SAUT DE COURROIE SUR LAVE-LINGE GAMME MALICELAVE-LINGE GAMME MALICE
TOUTES MARQUES**INFORMATION
TECHNIQUE****Cause du problème**

BRANDT CUSTOMER SERVICES ASSISTANCE TECHNIQUE **5X4367**FEVRIER 2002
TNT - 1/1Brandt Customer Services
Direction Qualité Service**RAPPORT TECHNIQUE PRODUIT**

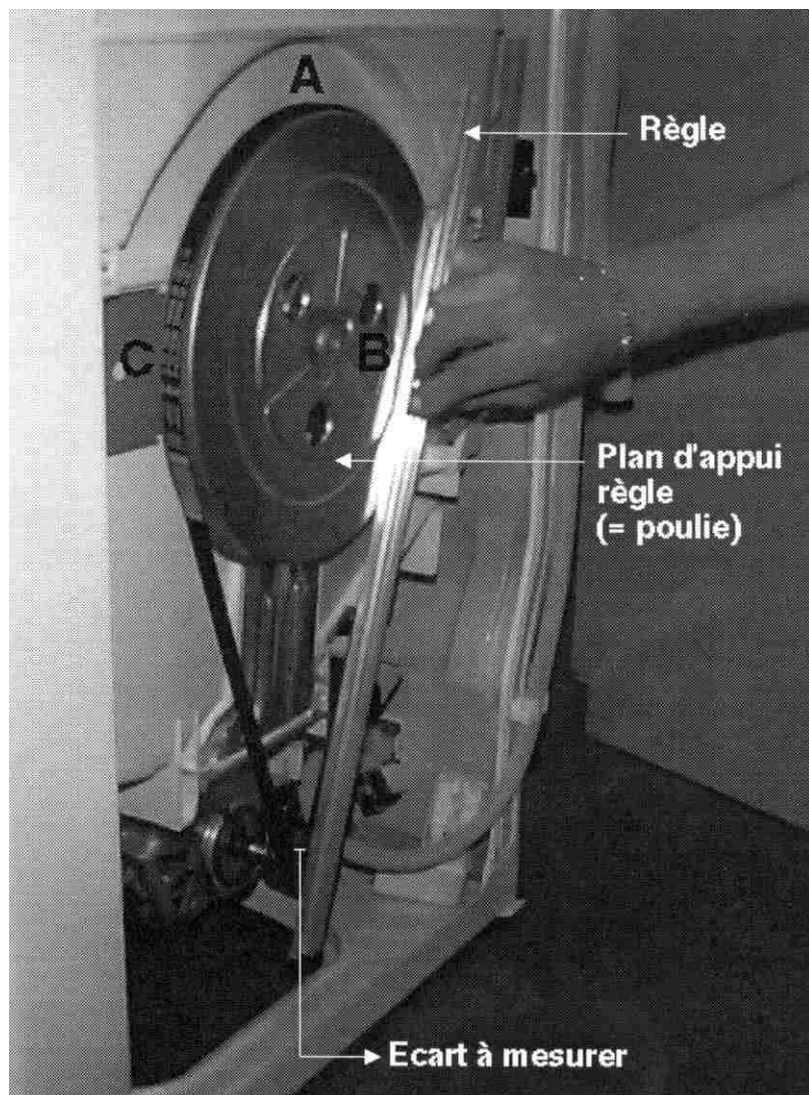
- 1- Mauvais réglage du berceau moteur (alignement poulie moteur)
- 2- Voilage poulie moteur

Changer impérativement la poulie réceptrice par une poulie bombée.

Une fois montée, effectuer 3 fois la mesure suivante à l'aide d'une règle rigide d'environ 55cm :

Appliquer la règle rigide contre la poulie du tambour et mesurer l'écart entre la poulie moteur et la règle (voir photo).

Tourner 1/3 de tour la poulie tambour à chaque contrôle.

La côte d'alignement poulie : moyenne des 3 mesures, doit être de 0 ± 1 mm.

Autrement **régler le berceau moteur.**

Le voilage de la poulie tambour montée admis est de 2,5mm (c'est l'écart entre le mini et le maxi des 3 mesures), sinon vérifier le voilage poulie seul sur un plan ou refaire le montage.

En fonctionnement, visuellement, la courroie doit être centrée sur la poulie bombée.
